第12回 湿原再生小委員会(平成25年1月24日)

今回は、幌呂地区湿原再生における未利用排水路の埋め戻しについて、達古武湖自然再生事業実施計画(案)について、広里地区自然再生における今年度調査実施について説明が行われ、意見交換が行われました。

幌呂地区湿原再生における未利用排水路の埋め戻しについて

調査イメージ図

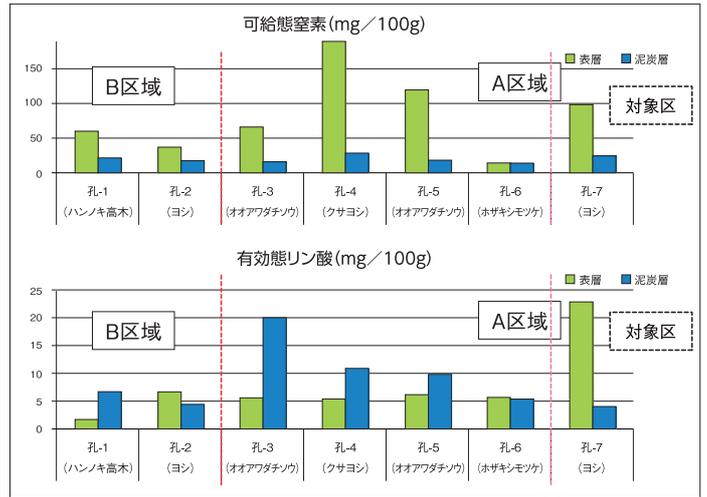
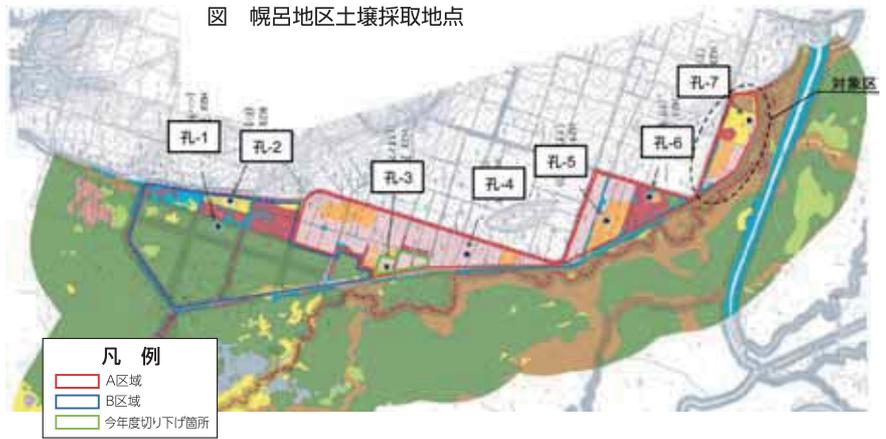
そうであれば発言する意欲はなくなるが、実際にこのデータでは、表層と泥炭層の二つの深度で土壌調査をしているが、明らかに深い所のリンの濃度が非常に高い結果である。湿原の植生に対する栄養塩類の影響は、窒素よりもリンの方が重大であると一般に考えられている。表層と50cmの2箇所しかやってないので、その中間がどういう状況なのかわからない。この2箇所の調査は、あまり有効ではない。実際に、切り下げた土の表層だけを埋め戻すというのなら、まだそれなりに丁寧な仕事であるが、そういう説明ではない。深いところのリン濃度の高い土も埋め戻しに使っているという理解で良いか。

是非、中間点のデータについて詳しく調査してもらいたい。8ページの調査イメージ図で、切り下げ箇所50cm分を、そのまま埋め戻し箇所ポンと放り込むイメージと思う。元々地盤の高いところは、地下水の影響は表面にあまり出てこない。ところが、埋め戻すような地盤の低いところは、水の下から上への移動が起るので、より深い所の影響が表に出て来やすい。従って、栄養塩類濃度の高い土を、いくら底の方に埋め戻したと言っても、必ず表層の方に影響が出てくるので、栄養分の高い土は埋め戻しに使わないという様な、もう少しはっきりとした指針を考えてほしい。

● 表土を全部剥ぎ取った時の土のボリュームは、
 埋め戻しに使うにまだ余る程の土が出るのか。

● それでは栄養塩類の多い土は埋め戻しに使用
 せずに、できるだけ湿原の外に持ち出すという対
 策を考えてほしい。

切り下げの深さは、大体30センチから50センチくらいで表層の部分になる。埋め戻すのはその部分を埋め戻している。この8ページにある調査とは、これから実施する調査であるので、例えば委員にご指摘いただいた表層と50cmの間については、追加して調査をやっていくということが可能である。

● 中間点のデータを増やすことはできる。
 ● 栄養塩の高い土を用いないような方針を作る
 ということに対しては、まず調査を続けてみて、また
 報告させてもらいたい。それからまた何かあれば
 検討して行きたい。

● 余ります。

● これから作業を進めながら、切り下げで出た土の栄養塩類濃度の
 モニタリングをしながら、特にリン濃度に注目しながら、濃度によっ
 て、埋め戻す土、あるいは、埋め戻しに使わない土というも暫時検
 討しながらやっていくという方向でよろしいか。

● 検討したい。例えば、孔-4番とか孔-5番とか高いところがあるので、
 そこはまた周辺土壌調査を考えており、その結果も含めて今後検
 討したい。

● 今年度は孔-3のところをターゲットにして行き、孔-4、孔-5に関して
 は、次年度以降になる。これから随時複数の調査でデータを取り検
 討しながら、方向を定めていくことで事務局から伺った。
